Oostenburg kavel 3 te Amsterdam Opmerkingen Brandweer WSH – Reactie BBF

Betreft	Oostenburg kavel 3 te Amsterdam - Reactie BBF op opmerkingen Brandweer WSH
Opdrachtgever	VORM Ontwikkeling B.V.
Contactpersoon	de heer ^{5.1, 2, e} 5.1, 2, e
Werknummer	18161.53
Datum	12 februari 2020

Figuur 223: Temperatuur 30 minuten na aanvang brand, langsdoorsnede

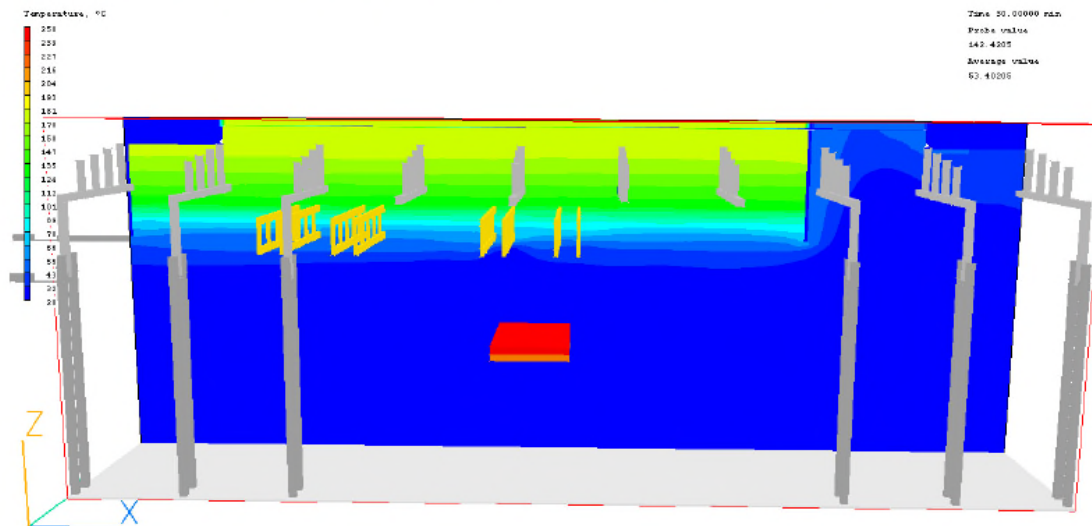
“Door de aanvrager is door middel van een CFD-berekening een gelijkwaardigheid aangetoond. Met deze gelijkwaardigheid heeft men aangetoond dat de rooklaagtemperatuur dermate laag blijft dat de staalconstructie van het dak niet te hoog thermisch wordt belast. Hierbij ontbreekt echter een onderbouwing van de dakconstructie en het glazen dak. Waarin men aangeeft hoe men onderstaande onderdelen waarborgt gedurende het brandverloop: (1) Glazen dak, risicobeperking van lichamelijk letsel door brekend en vallend glas, (2) Waarborging van een veilige repressieve inzet en (3) dakconstructie.”

Door de aanvrager is doormiddel van een CFD berekening een gelijkwaardigheid aangetoond. Met deze gelijkwaardigheid heeft men aangetoond dat de rooklaagtemperatuur dermate laag blijft dat de staalconstructie van het dak niet te hoog thermisch belast wordt. Hierbij ontbreekt echter een onderbouwning over de dakconstructie en het glazen dak. Waarin men aangeeft hoe men onderstaande onderdelen waarborgt gedurende het brandverloop:

- Glazen dak, risicobeperking van lichamelijk letsel door brekend en vallend glas;
- Waarborging van een veilige repressieve inzet;
- Dakconstructie.

Uit de rekenresultaten van de CFD-berekening in het onderhavige brandveiligheidsconcept wordt geconcludeerd dat in geval van brand de maximaal te verwachten temperatuur ter plaatse van het dak circa 250 °C bedraagt. Er zijn twee maatgevende scenario's met betrokken partijen afgestemd en door Exiss berekend:

- Een brandende foodtruck, maximale temperatuur na 15 minuten t.p.v. het dak: 98 °C;
- Een brand op de insteekverdieping: maximale temperatuur na 20 minuten t.p.v. de spanten: 250 °C;

Geconcludeerd wordt dat de te verwachten thermische opwarming van de dakconstructie ten tijde van brand geen invloed heeft op de integriteit ervan. Geconcludeerd wordt dat de constructie van het dak voldoet aan de brandwerendheidseis van 60 minuten.

Uit het rapport "Rapportage brandveiligheid – Oostenburg Kavel 3 te Amsterdam – blok 13" van Buro Bouwfysica B.V. (d.d. 20-12-2019) volgt dat de temperatuur van de dakconstructie bij een gesimuleerde brand in het nieuw in te hangen kantoorvolume niet boven de 250°C komt. Deze temperatuur is na ca. 30 minuten bereikt.

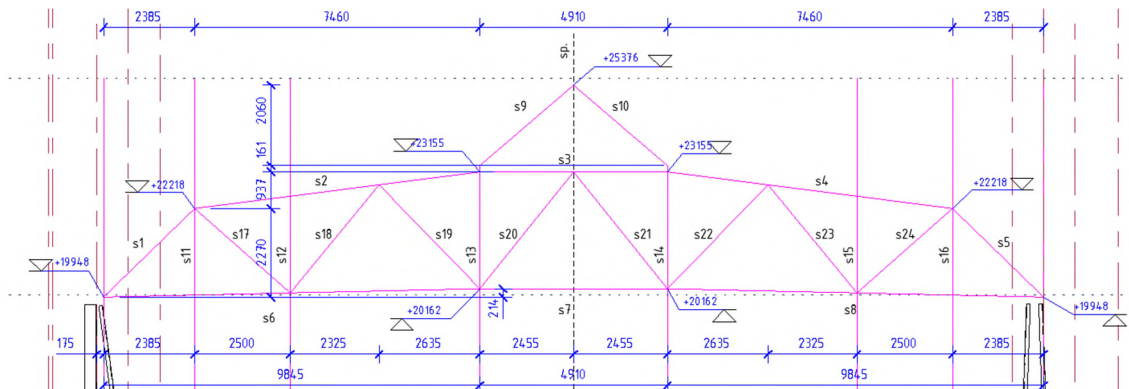
- Van de 24 stalen elementen in het spant van de dakconstructie, zijn er 2 die niet voldoen op basis van sterkte bij kamertemperatuur (zie afbeelding hieronder), getoetst aan het verbouwniveau van gevolgklasse CC2. Deze elementen dienen versterkt te worden met nader uit te werken stalen strips:

Uit bovenstaande tabel volgen er slechts twee unity check waarden die boven de 100% uitkomen, wat betekent dat deze niet voldoen. Hierbij gaat het om de kniktoetsing van staaf S18 en S23. Om ervoor te zorgen dat deze staven wél voldoen aan de kniktoetsing, zullen aan deze stalen profielen extra stalen strips bevestigd moeten worden.
